**Commune du
Tampon**

Eboulement de la ravine blanche

Expertise géologique, hydrogéologique,
hydraulique

Rapport n°A117091/A – 03 mai 2022

Figure 10 : Solution AVP GETEC

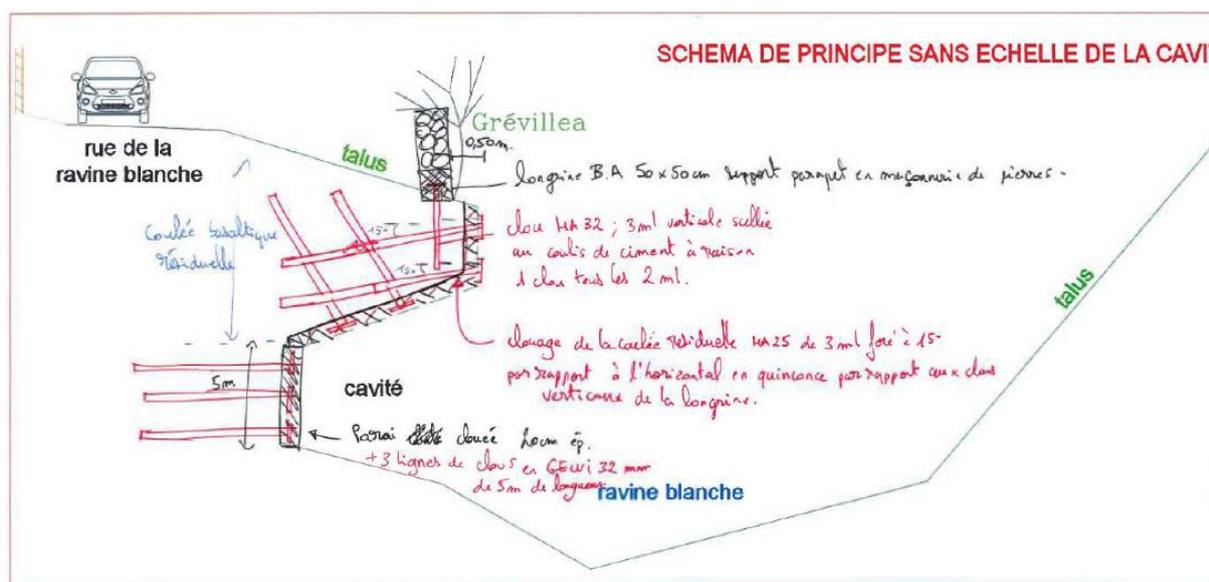
Cette solution est adaptée sur ces principes à la nature des aléas qui visent à stabiliser les zones d'érosion (les niveaux scoriacés) par du béton projeté et paroi clouée et ancrer les masses instables.

On ne retiendra pas la solution de la longrine béton armée et parapet maçonné qui crée une surcharge qui devra être reprise par les clous.

Cette solution établie sans avoir la dimension du sous cavage (profondeur 5,5 m) sous-estime la longueur des clous qui devra être supérieure, pour que les charges soient reprises au-delà de la ligne de rupture.

Cette solution doit dans tous les cas, si elle est retenue, être redimensionnée après une purge totale de tous les blocs instables qui ont été repérés dans le sous cavage.

Elle doit être également complétée du devenir des blocs éboulés qui obstruent le lit en l'état et après purge.

Figure 12 : Coupe transversale au stade PRO

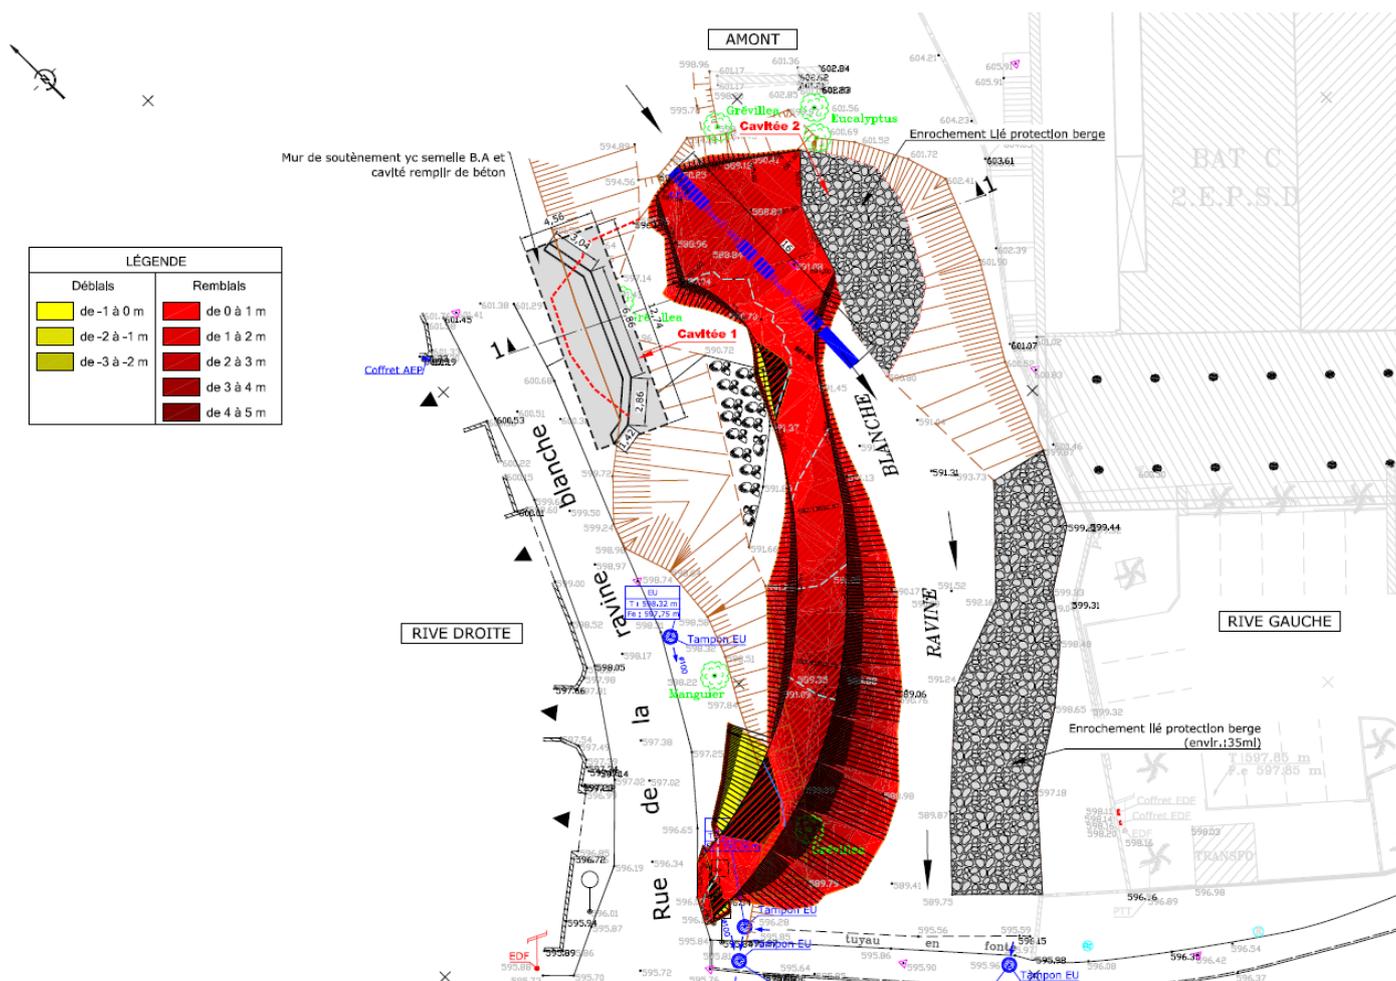
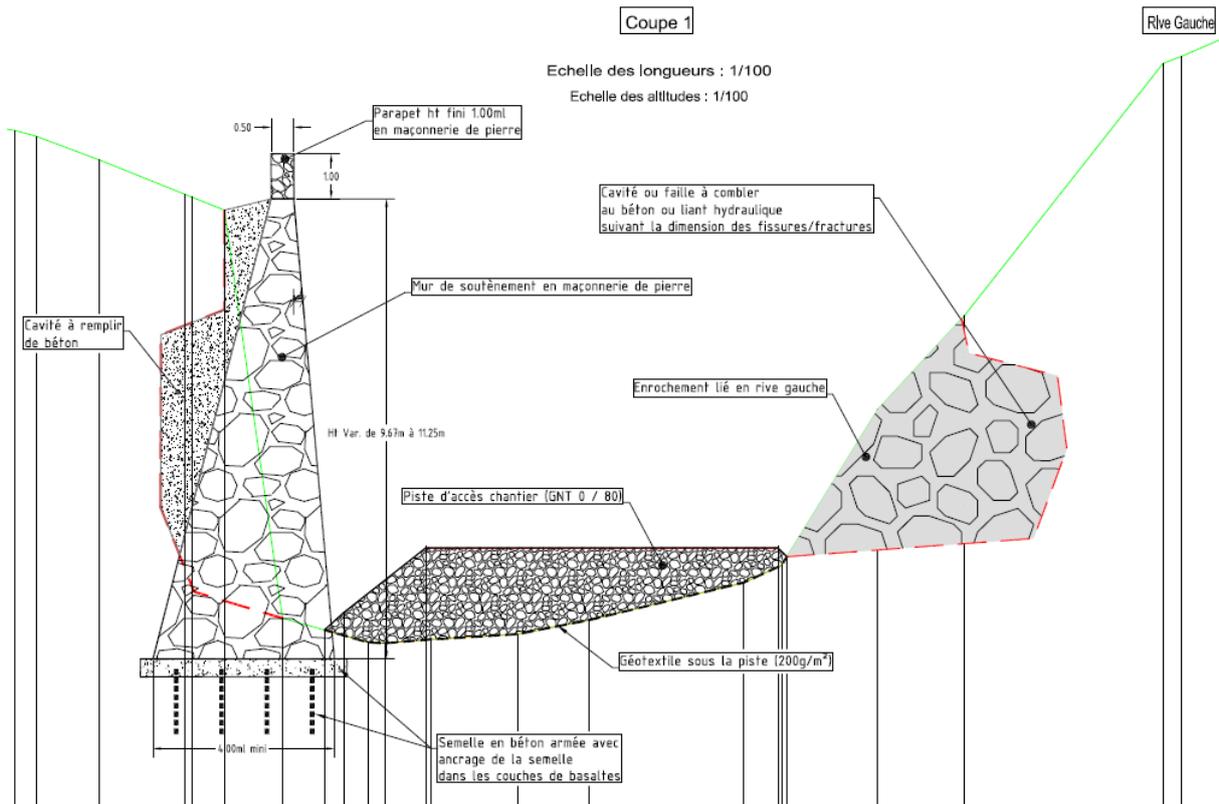
Pour ce qui est de la rive droite, la solution retenue n'est que partielle car elle ne vise que la zone du sous cavage et ne concerne pas la zone de l'éboulement, ce qui signifie que le traitement adopté devrait être poursuivi sur une quinzaine à vingtaine de mètres pour consolider la zone où la voirie a été affectée.

La solution du mur nécessite une assise favorable alors que celle-ci est pour l'instant peu visible car située sous les blocs éboulés du sous cavage. Il est donc probable que l'assise de la coulée doivent être descendue sur celle de la coulée qui compose le fond du lit soit un mur encore plus haut et plus large.

Cela revient à un mur « exceptionnel » d'une douzaine de mètres à plus de haut dont la stabilité interne et externe devra être justifiée par calcul. La stabilité interne et externe est difficile à établir pour un ouvrage de telle nature.

Compte tenu de la présence de venues d'eau le mur devra être drainé.

Compte tenu des écoulements de la ravine le mur doit être également considéré comme un enrochement lié au moins sur la hauteur concernée par les écoulements.

Figure 13 : Traitement de la rive gauche par enrochement

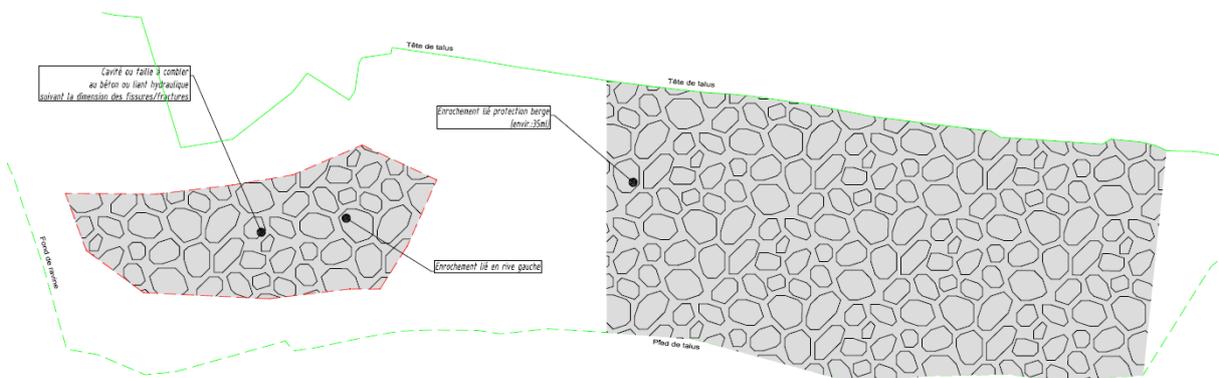
De manière générale, la solution globale de traitement de la rive gauche, ne peut être établie qu'à partir d'un diagnostic de l'état des menaces, qui n'a pas été réalisé à ce jour. Le traitement en masse par enrochement lié sur une quinzaine de mètres de hauteur n'est pas adapté à la configuration hydraulique qui n'atteint pas cette cote, ni au confortement des infrastructures du lycée vis-à-vis des sous cavages.

Des solutions de confortement par ancrage, emmaillotage des masses instables et protection des zones érodables par béton projeté sont des solutions plus adaptées après identification précise des zones à traiter.

Figure 15 : Principe de la solution PRO apposée sur le relevé de l'expertise

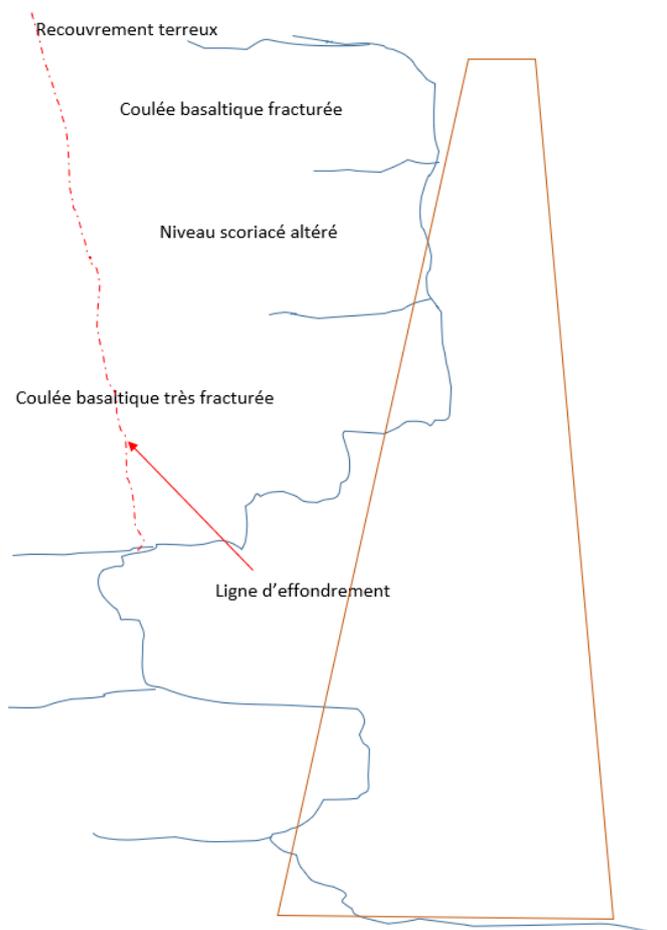
En l'état la solution de mur ne paraît pas adaptée à la configuration du site ni à la nature des aléas relevés.
